肆・設計構想

4-4-2 一層景觀配置圖

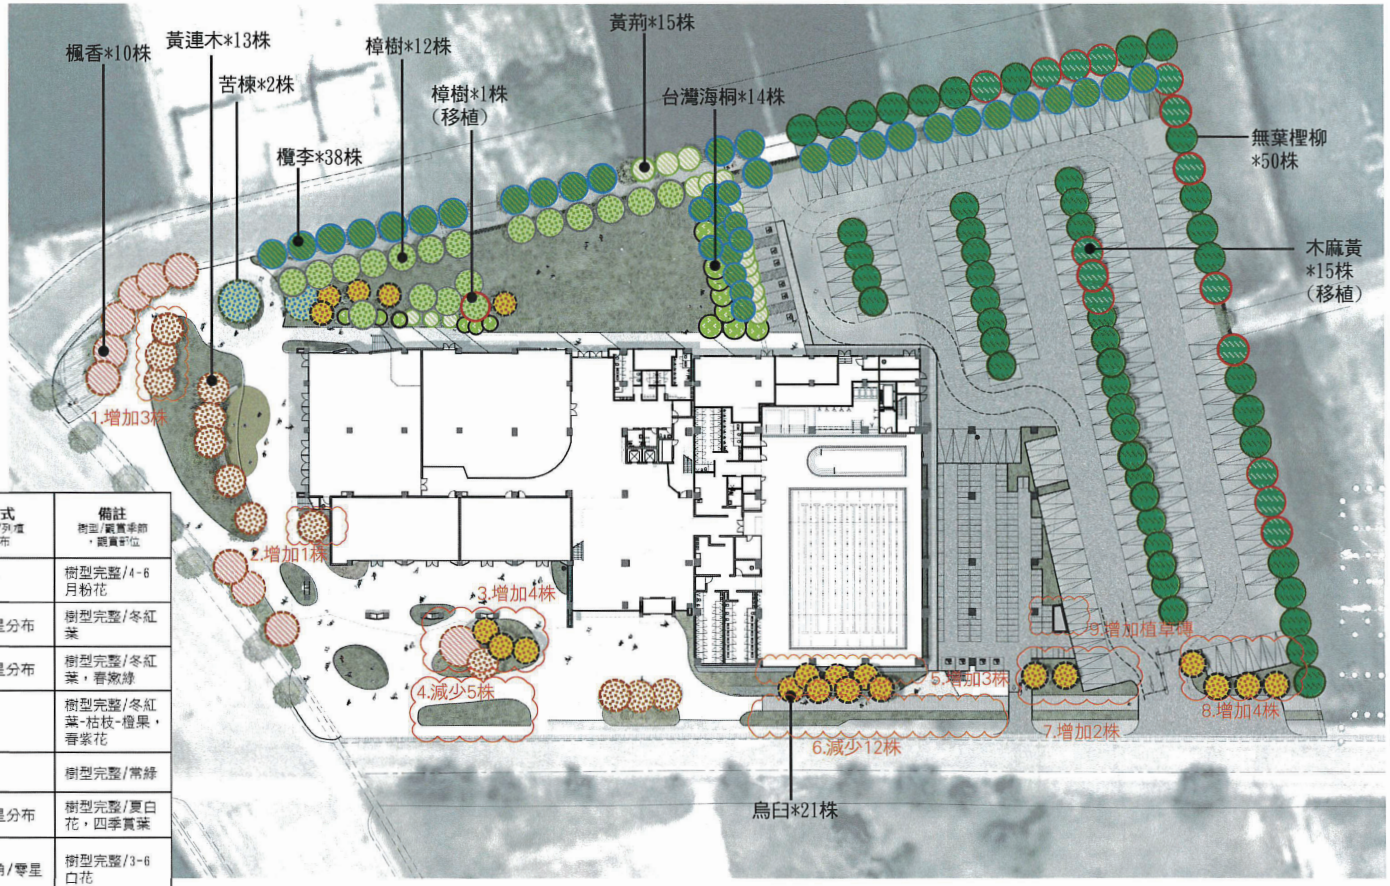
變更內容：
因公路退縮10M範圍內不得種植喬木，調整喬木位置。
1.增加3株，2.增加1株，3.增加4株， 4.減少5株， 5.增加3株， 6.減少12株， 7.增加2株， 8.增加4株，合計34株。
9.增加植草磚，綠化面積增加8.09㎡。
